con la presente si inviano le Osservazioni contro il Progetto di un impianto eolico codice procedura ID_VIP/ID_MATTIM: 1269 denominato "Pitigliano"; ubicato nei comuni di Pitigliano (GR) e Sorano (GR) costituito da 20 (venti) aerogeneratori di potenza nominale 7,0 MW per un totale di 140,0 MW con relative opere connesse ed infrastrutture indispensabili.

“Progetto di un impianto eolico denominato "Pitigliano" ubicato nei comuni di Pitigliano (GR) e Sorano (GR) costituito da 20 (venti) aerogeneratori di potenza nominale 7,0 MW per un totale di 140,0 MW con relative opere connesse ed infrastrutture indispensabili”

TESTO DELLE OSSERVAZIONI

Immagine 3. Cumulo di una parte di impianti eolici, fotovoltaici e geotermici industriali in progettazione ed esistenti intorno all’eolico industriale “Pitigliano”.

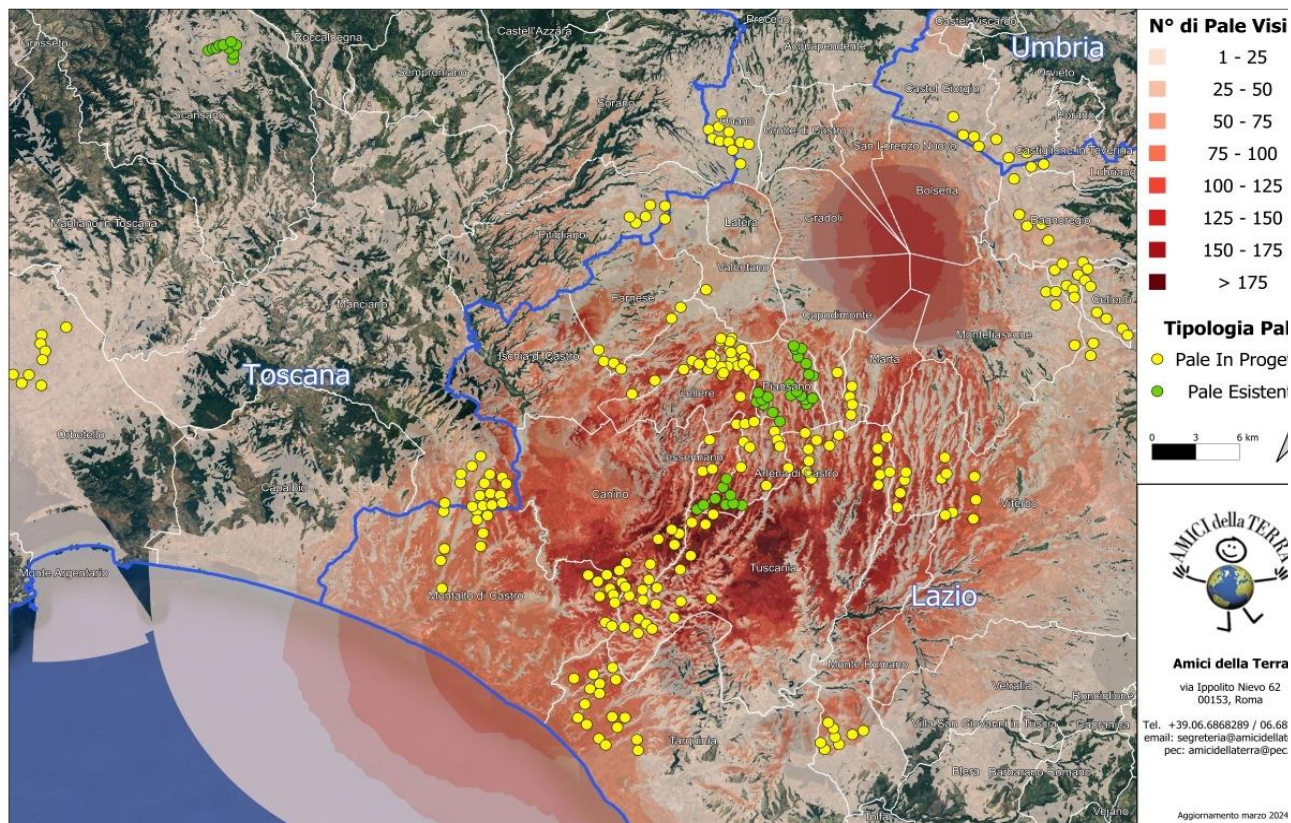
Beni Culturali “*Ambito paesaggistico, geologico e geomorfologico dell’orlo della caldera di Latera ...*” Non vengono nemmeno citati gli impianti eolici in progetto al MASE, il “Rempillo” (6 aerogeneratori) e un altro in verifica amministrativa di 14 aerogeneratori e 72, 6 MW. Ad oggi nei territori di Pitigliano, Sorano e in quello limitrofo potenzialmente potrebbero essere insediati 40 aerogeneratori alti 200 metri e larghi 170. Ma la proponente non cita neanche altri impianti che creerebbero il cumulo e quindi maggiore impatto. Infatti, sul territorio della “Città del Tufo” (Sorano e Pitigliano) impatterebbero anche l’impianto eolico “Montarzo” di Onano con 13 aerogeneratori con le dimensioni ricordate, l’altro eolico industriale nel territorio di Valentano con sette aerogeneratori (stesse dimensioni), gli impianti di Farnese con un minieolico di 3 Torri alte 60 metri già installate in località Poggio del Crognolo e l’impianto eolico industriale “Vallerosa” (7 aerogeneratori alti 200 metri e larghi 158 metri) in procedura VIA presso la Regione Lazio. Inoltre, altri impianti del minieolico già presenti a Valentano, Cellere e Piansano e due progetti eolici industriali con le stesse dimensioni (200 m x 170 m) nel Comune di Ischia di Castro. La valutazione del cumulo non prende neanche in considerazione gli impianti industriali di fotovoltaico e agrivoltaico in progetto a Farnese, Valentano, Ischia di Castro, Cellere. L’impianto geotermico in procedura Via al MASE, progettato nella Caldera di Latera. Quindi è stata effettuata una valutazione del potenziale impatto cumulativo non veritiera a dispetto di quanto affermato dalla proponente che sostiene di aver preso in considerazione uno spazio di 10 km intorno al suo impianto per gli impatti che si creerebbero.

Si ribadisce che le aree in cui verrebbe installato l’impianto eolico industriale “Pitigliano” sono tutelate da diverse leggi e da diversi vincoli che si trovano sia a ridosso dello stesso, sia nelle aree intermedie e vaste.

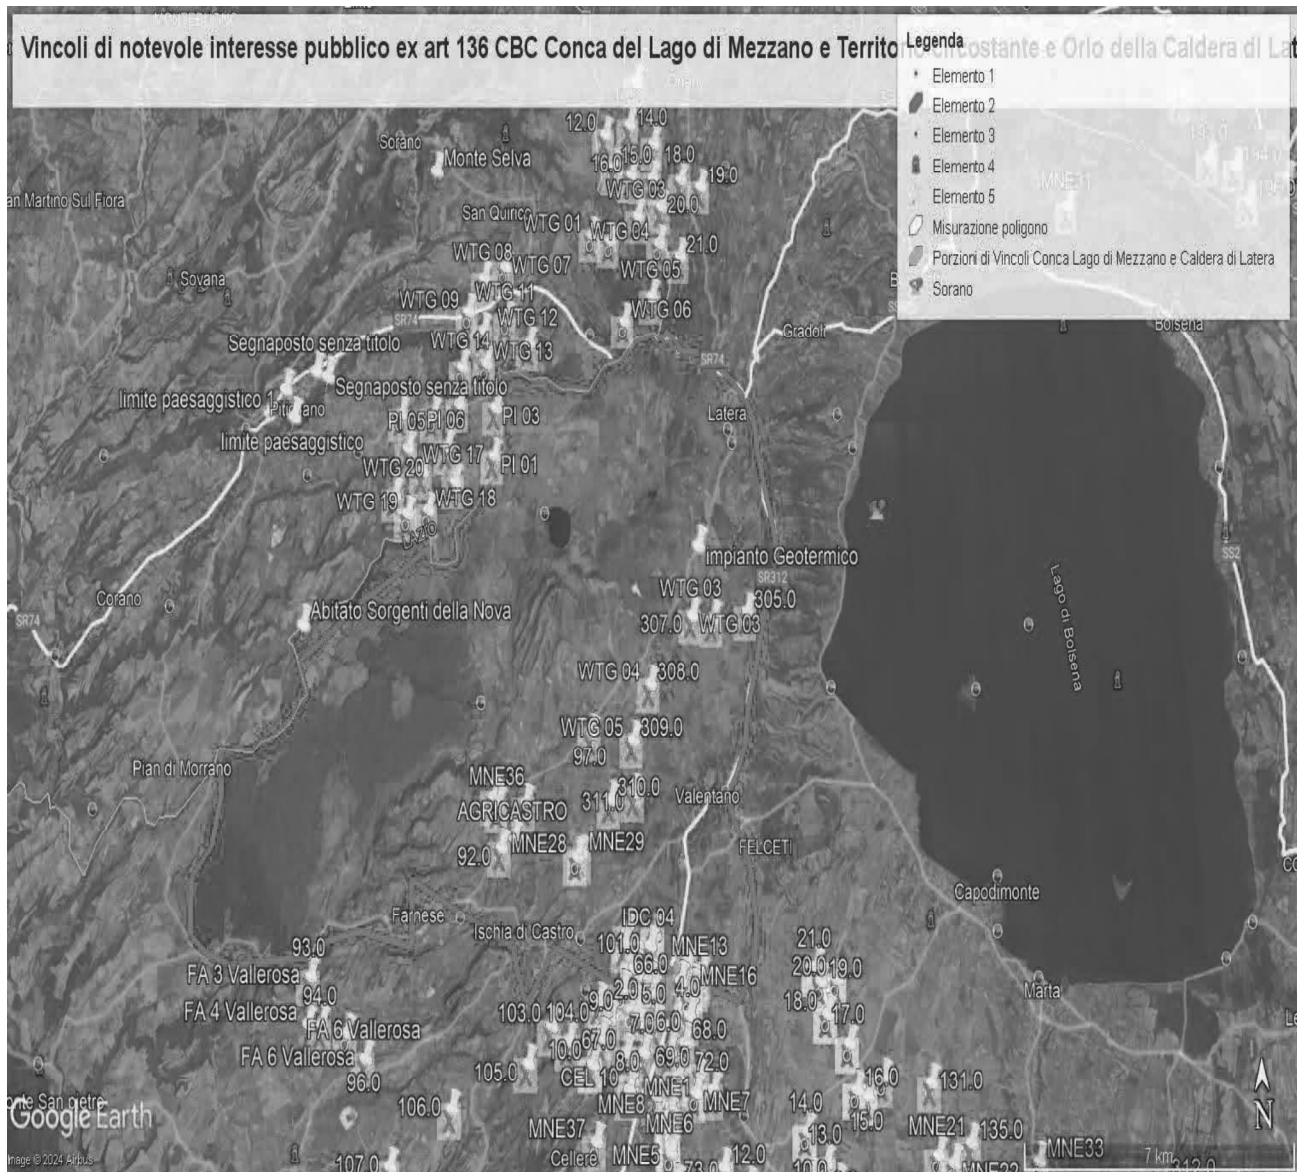
Come è illustrato nell'immagine si ribadisce che l'impianto industriale "Pitigliano" ricade completamente all'interno delle fasce di rispetto dei due vincoli di notevole

interesse pubblico e lambisce quelle di un terzo vincolo e quindi come affermato dal Consiglio di Stato nelle sentenze citate, l'impianto è insediato in area non idonea ai sensi dell'art. 20 comma 8 lettera c quater del D.Lgs. n. 199/2021 e ss.mm.ii al contrario di quanto sostiene la proponente.

IMMAGINE n. 2 Impianto eolico industriale “Pitigliano” e distanze aerogeneratori dai Vincoli della Conca del Lago di Mezzano...

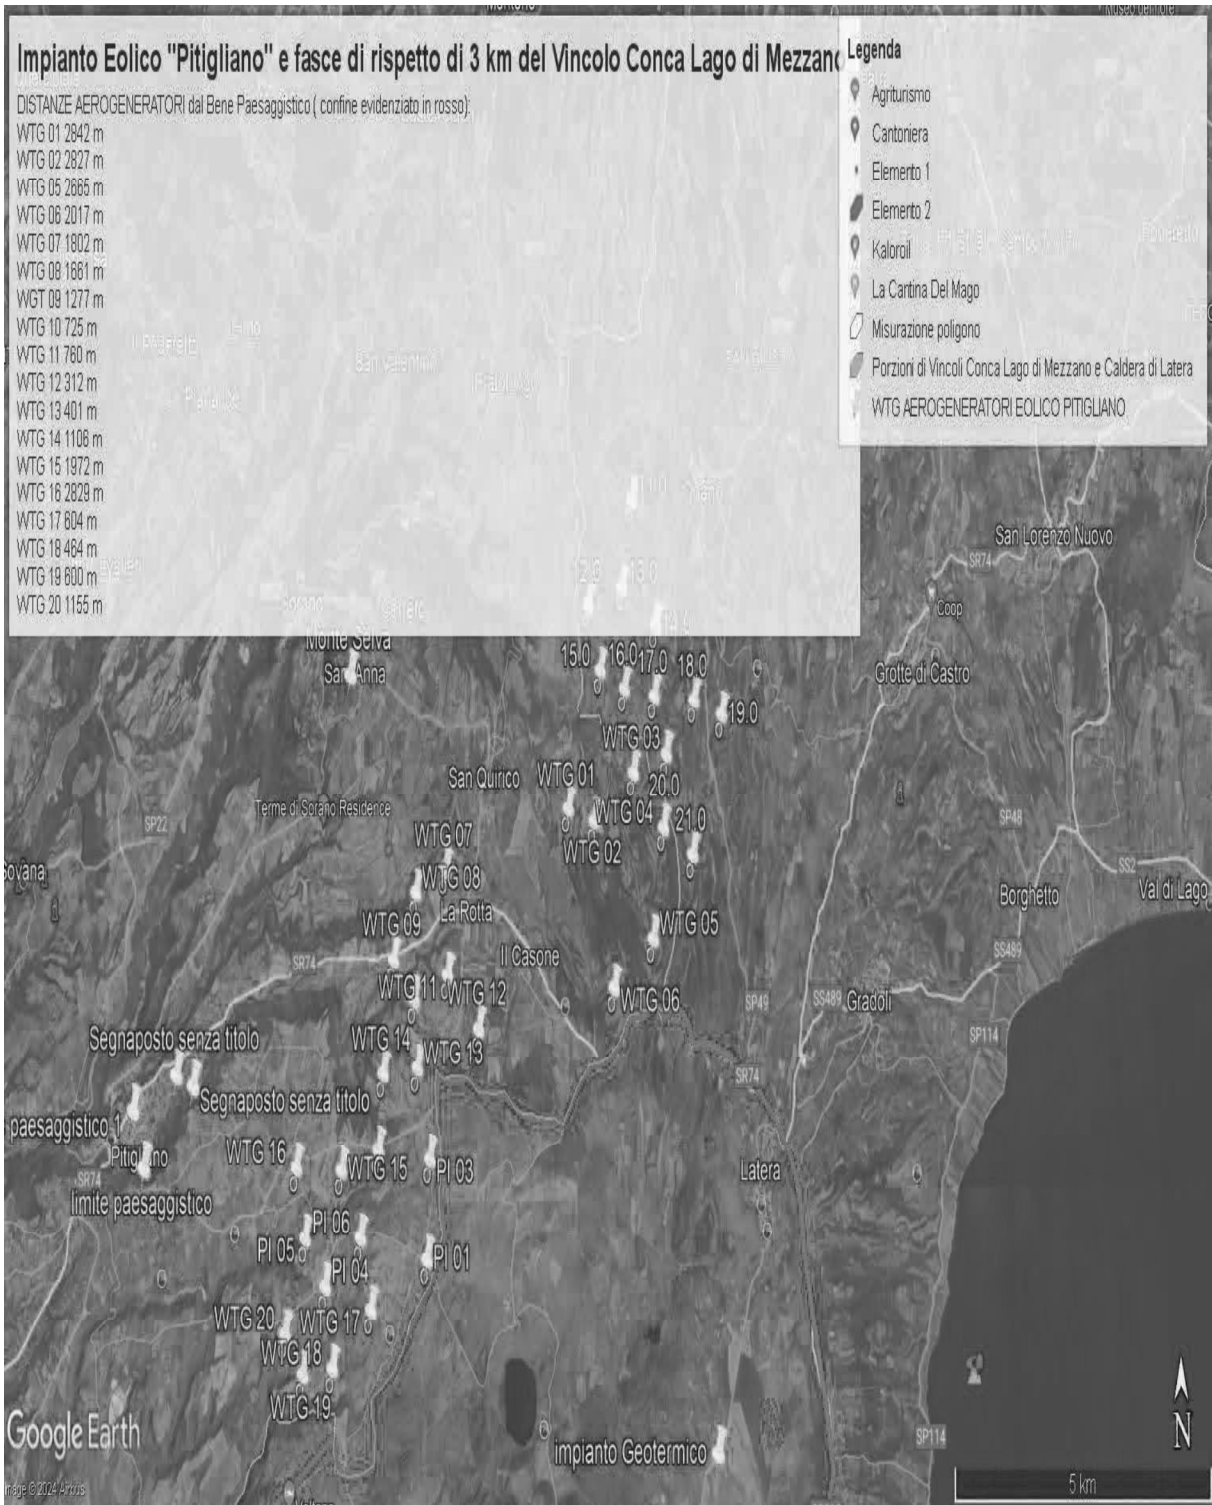
Al contrario si evidenzia che l'impianto eolico industriale citato non solo ricadrebbe con tutti e 20 gli aerogeneratori all'interno delle fasce di rispetto di 3 km di due vincoli paesaggistici di notevole interesse pubblico esistenti nella Regione Lazio e con una parte di essi nel vincolo paesaggistico del Centro abitato di Sorano (GR) quindi in aree non idonee all'installazione di impianti di energia rinnovabile. Addirittura, alcuni aerogeneratori sarebbero ubicati a poche centinaia di metri dai perimetri dei due vincoli paesaggistici laziali ex art 136 del CBC.

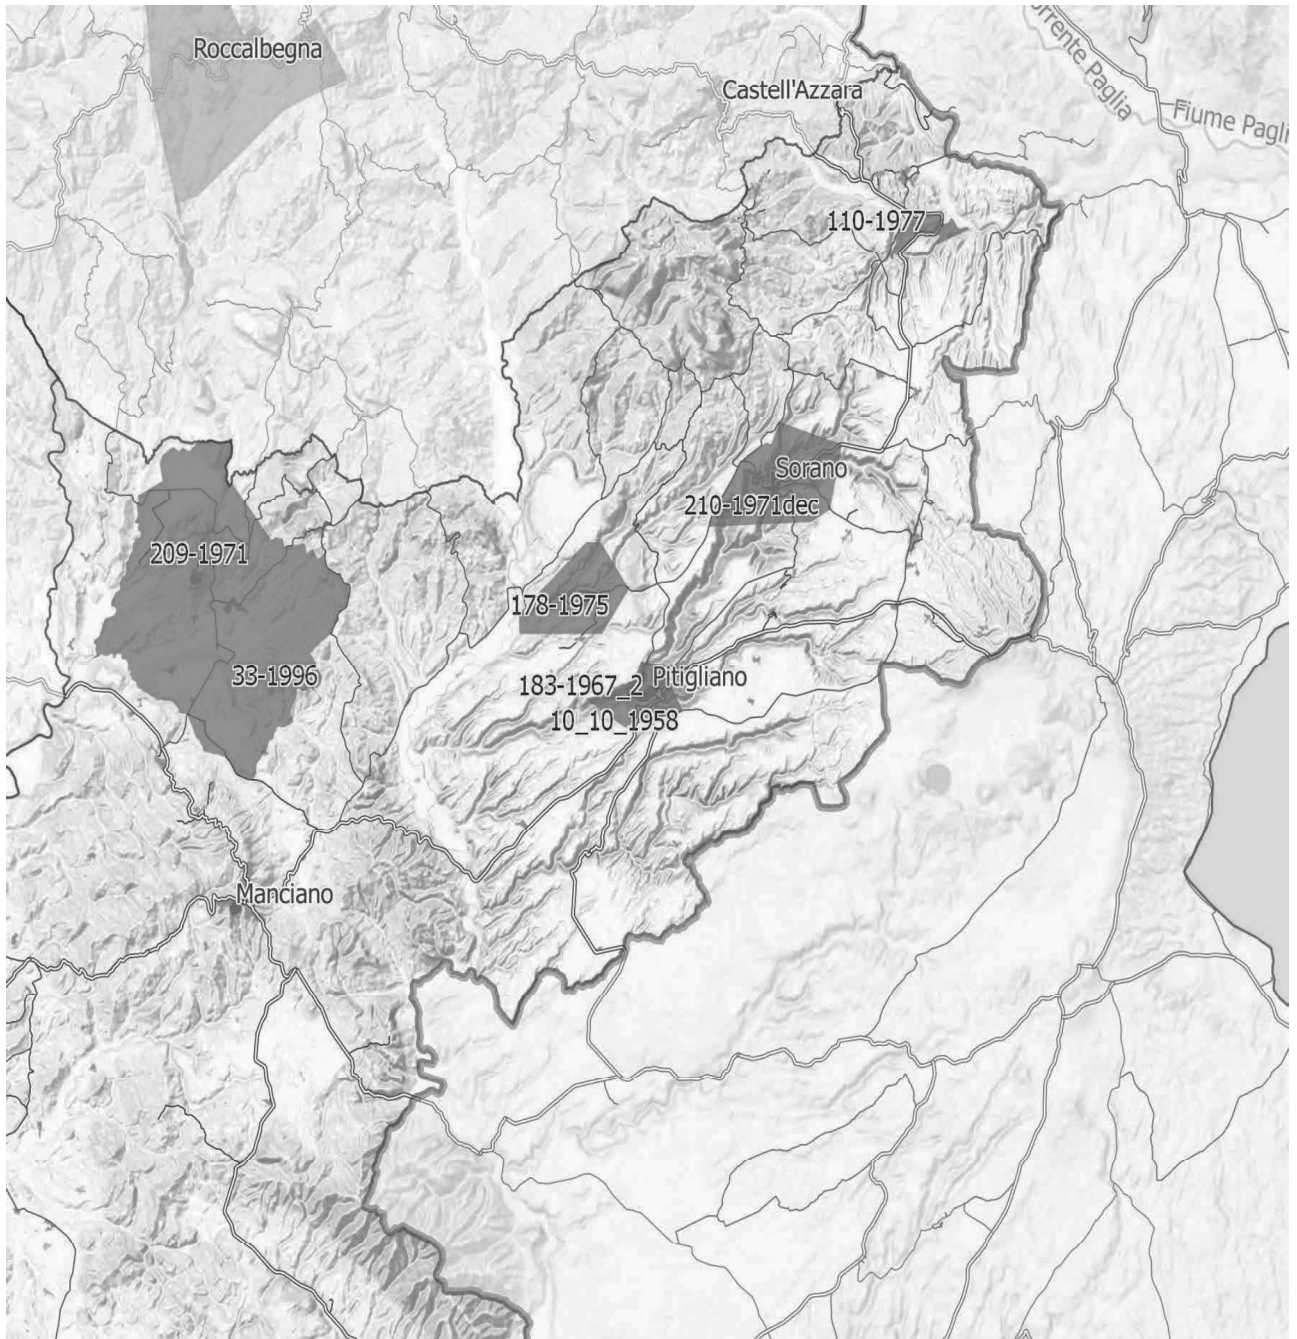
Inoltre, come sostiene la Proponente parte dell'impianto si verrebbe a trovare a 3,5 km dal centro abitato di Sorano. Infatti, tre degli aerogeneratori WTG 08, 09, 10 sono addirittura all'interno delle fasce di rispetto dei 3 km del suo vincolo paesaggistico di notevole interesse pubblico ex art 136 del CBC. Si evidenzia che così si crea

IMMAGINE n. 4 Si evidenzia che i tre aerogeneratori WTG 07, WTG 08 e WTG 09 impattano con il vincolo paesaggistico di notevole interesse pubblico del Centro Storico di Sorano. Il WTG 07 si troverebbe a 2828 m, WTG 08 2504 e WTG 09 2990. Il cavidotto dell'impianto invece impatta in buona parte del Vincolo paesaggistico ex art. 136 del CBC del Centro Storico di Pitigliano.

IMMAGINE n 5. Mappa eolici elaborata dall'Associazione Amici della Terra. La mappa evidenzia il cumulo degli impianti tra Lazio e Toscana.

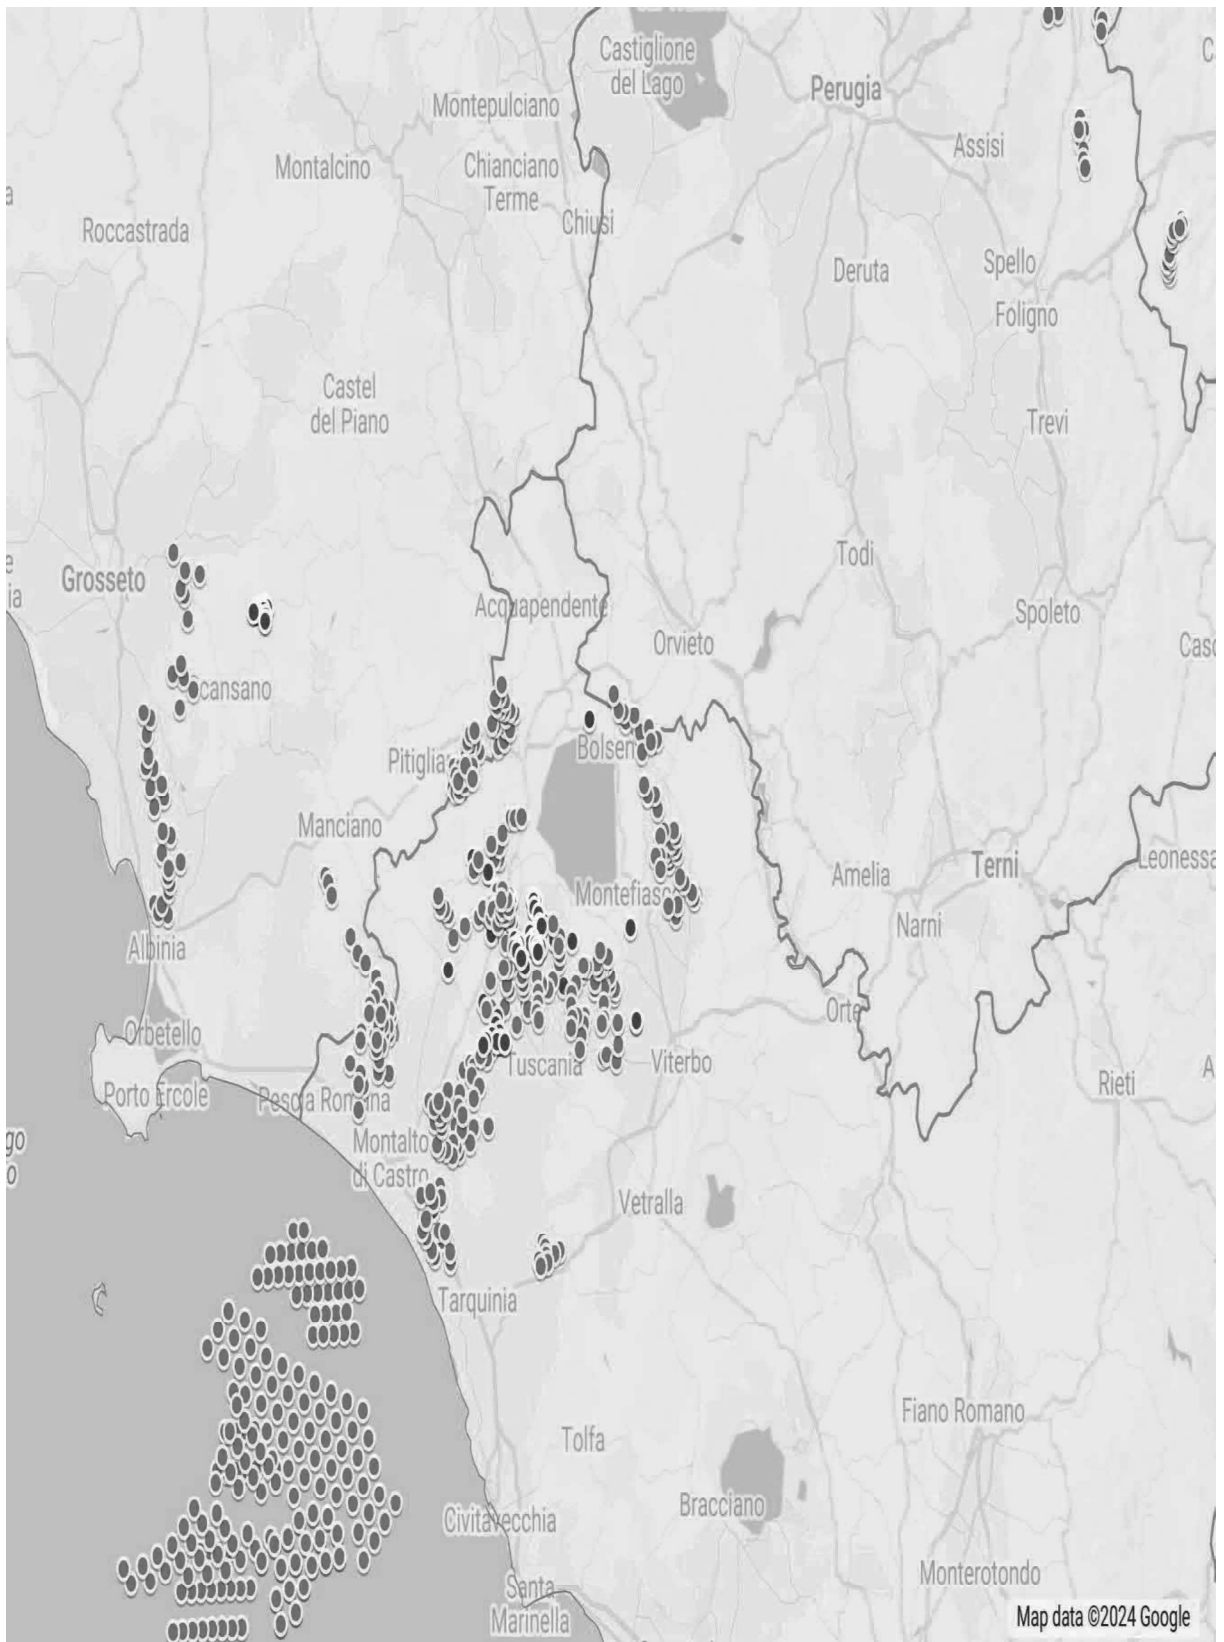
Riguardo al cumulo degli impianti FER, le mappe prodotte dalla proponente riguardano, come già evidenziato, soltanto una parte molto piccola degli impianti FER dell'area intermedia e vasta e in particolare di quelli eolici che contribuiscono a creare un notevole cumulo e la saturazione del territorio tosco laziale. Riguardo al cumulo dei soli impianti eolici si riporta la mappa dell'intervisibilità degli impianti eolici elaborata dall'Associazione nazionale “Amici della Terra”.

Se agli impianti eolici rappresentati qui sopra che non comprendono sia l'impianto eolico Pitigliano e le altre 14 pale del progetto eolico in verifica amministrativa sempre nel territorio di Pitigliano si aggiungono i migliaia di ettari (7000 fin'ora) di territorio occupato dagli impianti fotovoltaici e agrivoltaici e dalle altre tipologie appare chiaro il numero spropositato degli impianti FER nella bassa toscana e nella Tuscia.
